**Всемирный форум для согласования правил
в области транспортных средств**

Предложение по дополнению 3

к первоначальному варианту Правил № 125

(Поле обзора водителя спереди)

"Рис. 7: Определение зоны "S"

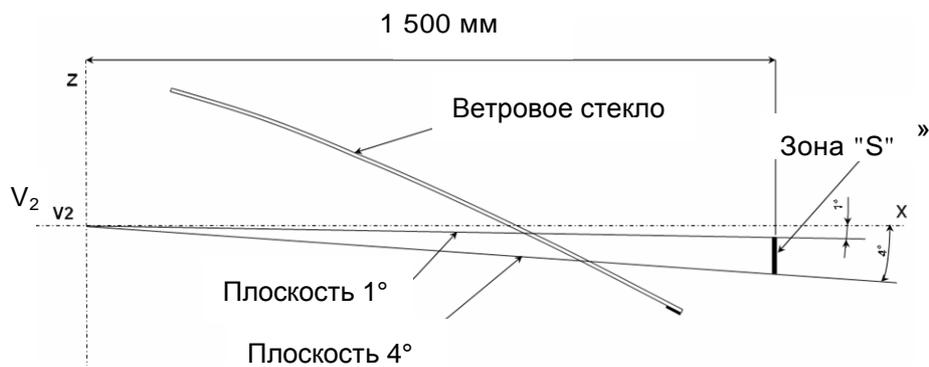
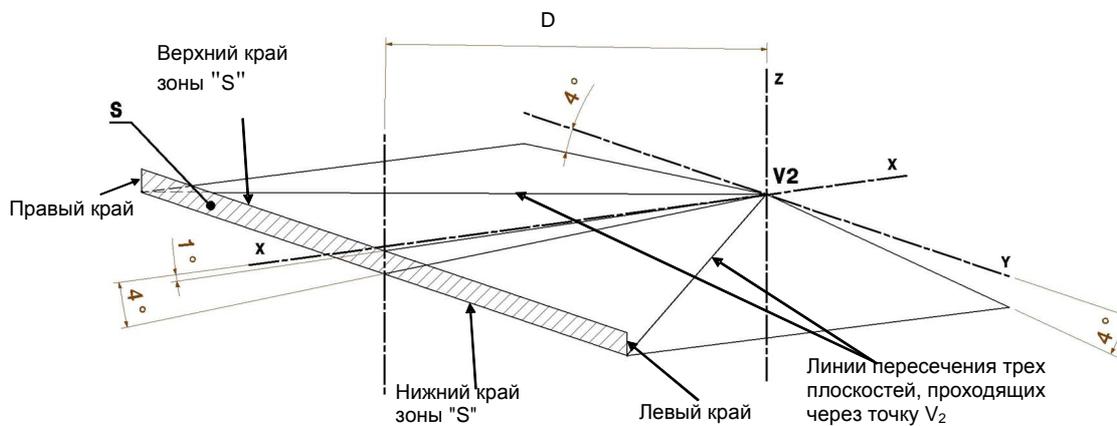
- 5.1.3.2.1 Зона "S" (см. приложение 4, добавление, рис. 7) представляет собой вертикальный прямоугольник, очерченный в плоскости, перпендикулярной оси координат X, и отстоящий на расстоянии 1 500 мм от точки V_2 в направлении вперед. Верхний край зоны "S" определяется плоскостью, проходящей через точку V_2 и отклоняющейся от горизонтальной плоскости на 1° вниз в направлении вперед. Нижний край зоны "S" определяется плоскостью, проходящей через точку V_2 и отклоняющейся от горизонтальной плоскости на 4° вниз в направлении вперед. Левый и правый края зоны "S" являются вертикальными и образуются линиями пересечения трех плоскостей с наклоном под углом 4° , как определено в пункте 5.1.2.2 выше.
- 5.1.3.2.2 В случае ветрового стекла, отстоящего от точки V_2 в направлении вперед более чем на 1 500 мм, соответственно может увеличиваться и расстояние между зоной "S" и точкой V_2 ".

Приложение 4, добавление, включить следующий новый рисунок 7:
